Préavis municipal n° 16 relatif à l'adoption du projet d'élargissement de la chaussée et la création d'un trottoir au Chemin des Fontenailles

ANNEXE I - Préavis n° 16

ANNEXE II - Préavis n° 16

ANNEXE IV - Préavis n° 16
 FONTENAILLES - AMÉNAGEMENTS ROUTIERS

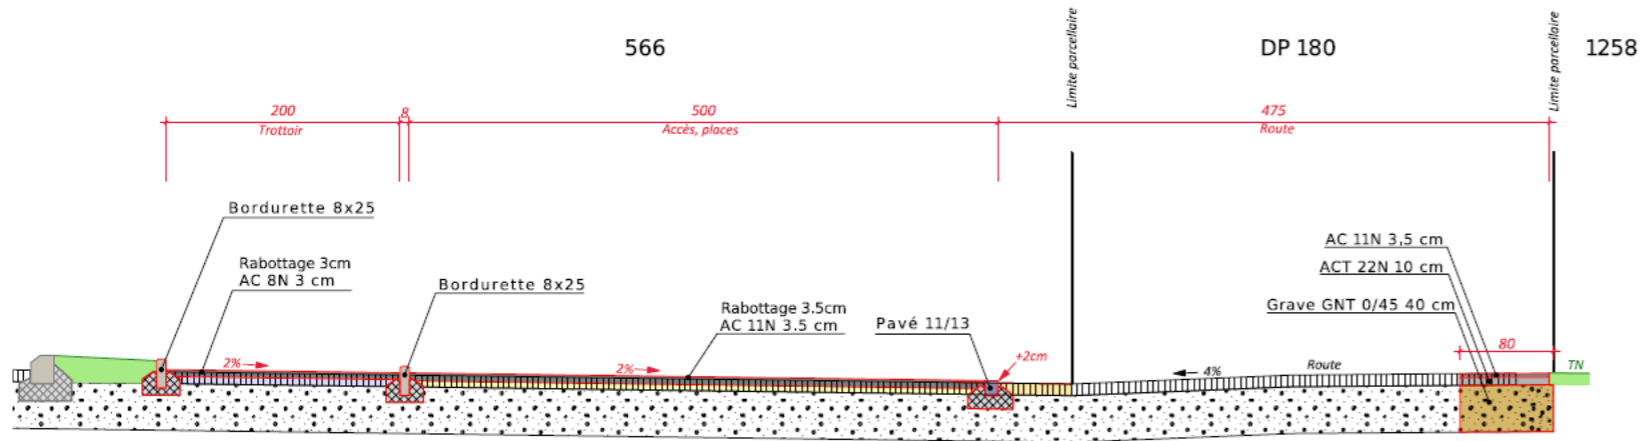
- a- En créant un trottoir qui passera en territoire communal, la parcelle No 566 perdra une largeur de 2m, plus 0,50 m pour l'élargissement de la route devant le bâtiment existant. La largeur restante à cet emplacement sera donc réduite de 2,50 m. L'espace restant ne sera pas légalement suffisant. En effet, le règlement de la zone industrielle B, à son article 40, renvoie à l'article 36, alinéa 1 qui stipule : « La distance minimale d entre la façade d'un bâtiment industriel et la limite de propriété voisine ou du domaine public, s'il n'y a pas de plan fixant la limite des constructions est fonction de la hauteur h de cette façade à la corniche.

- a- Il est prévu un élargissement de la route de 0,50 m devant le bâtiment. Cette route sera en outre munie d'un trottoir de 2 m de large. Cette mesure, selon la Municipalité, devra permettre le croisement de deux véhicules à vitesse "réduite".
La vitesse autorisée étant de 50 km à l'heure, on ne saurait parler d'une vitesse réduite ou adaptée. Sans parler du risque d'infractions, alors qu'on observe déjà un déficit de contrôles. Il est donc nécessaire de créer une zone 30, voir une zone de rencontre à 20 km/heure afin de sécuriser cet endroit, dans l'esprit du reste du Bourg.

- b- Cette mesure de modération est d'autant plus nécessaire que le trottoir prévu sera muni d'une bordure basse, afin de permettre un empiètement nécessaire aux croisements des véhicules. Les commentaires sur le projet routier mentionnent explicitement le croisement des automobiles ainsi que des poids lourds ou la sortie du « drive », ou l'accès aux places de parc. Cet aménagement n'est donc pas du tout sécurisé et met en danger les usagers du trottoir dont le flux, à certaines heures, sera important ou erratique (distraction liée à des familles sortant du fast-food).

- c- La fiche info 06/2017 de Mobilité piétonne suisse indique les largeurs de sécurité à respecter dans ce genre de cas. Cette publication, qui a bénéficié du soutien de l'Office fédéral des routes OFROU, prévoit que pour garantir la sécurité lors d'un croisement entre une voiture et un camion, il faut :
si la vitesse est de 50 km/heure : une largeur minimum de 5,9 mètres
si la vitesse est de 30 km/heure : cette largeur passe à 5,2 mètres ;
si la vitesse est de 20 km/heure, la largeur minimum est de 4,8 mètres.
Or la largeur prévue par le projet devant le restaurant est de 4, 5 mètres. Elle est donc insuffisante sans mesure d'accompagnement.

Le projet prévoit la création de 12 places de stationnement le long du chemin des Fontenailles, avec un trottoir situé derrière les places de parc (parquée perpendiculairement à la route et au trottoir). L'ATE considère cet aménagement comme dangereux et inadéquat. Il ne protège pas les cyclistes qui circuleront à cet endroit, en raison de la faible visibilité que les automobilistes disposeront lorsque les voitures sortiront des places de stationnement. Pour l'ATE, ces places de stationnement n'ont rien à faire à cet endroit. Notre association demande à ce qu'elles soient retirées ou déplacées à un endroit plus adéquat. De plus, le projet de McDrive prévoit d'ores et déjà un nombre de places de stationnement permettant d'accueillir les futur-e-s client-e-s. On peut se demander en quoi ces places de stationnement prévues au bord de la route répondent à un besoin.

Sur la question de la sécurité piétonne, l'ATE constate que rien n'est fait pour faciliter le passage des piétonnes à l'entrée du Mcdrive, qui devront "cohabiter" avec les voitures. De plus, notre association ne comprend pas une partie des plans, puisque le trottoir semble se stopper net à gauche de la zone d'entrée des véhicules.

Il est inexact de prétendre que le projet prévoit la création de 12 places de stationnement le long du Chemin des Fontenailles. Actuellement, plus de 30 places bordent ce chemin. Le réaménagement routier implique ainsi, à cet endroit, une réduction du nombre des places. Les 12 places sont par ailleurs comprises dans l'offre de stationnement dont les besoins ont été calculés dans le cadre de la procédure de demande de permis de construire. La question du nombre de places de stationnement (voitures, deux roues motorisées et non-motorisées) sera ainsi traitée dans le cadre de la décision municipale.

Les places de parc soumises à l'enquête présentent de bonnes conditions de visibilité pour le trafic sortant de ces dernières.

Sous l'angle sécuritaire, le tronçon est en outre rectiligne et offre une visibilité adéquate, de sorte qu'il ne saurait être jugé de dangereux et d'inadéquat. L'entrée et la sortie prévues à l'ouest de la parcelle seront entourées de végétation permettant un dégagement largement suffisant sur le domaine public.

Le trottoir cédé au domaine public se situe aux abords directs de la chaussée et il sera grevé d'une servitude publique de passage à pied en faveur de la Commune. S'agissant de la question de la distance, il convient de mentionner que le trottoir est un aménagement extérieur pouvant prendre place dans les espaces réglementaires, de sorte qu'il ne modifie pas la limite de propriété prévue à l'art. 36 (par renvoi de l'art. 40) du Règlement sur le plan d'extension et la police des constructions (RPEPC).

L'élargissement de la chaussée permettra en outre d'améliorer le croisement des cyclistes et véhicules. Grâce au trottoir franchissable, le croisement de deux véhicules légers à vitesse réduite sera rendu possible. Vu la longueur du tronçon concerné, on ne saurait considérer que les véhicules circulent de toute manière à vive allure.
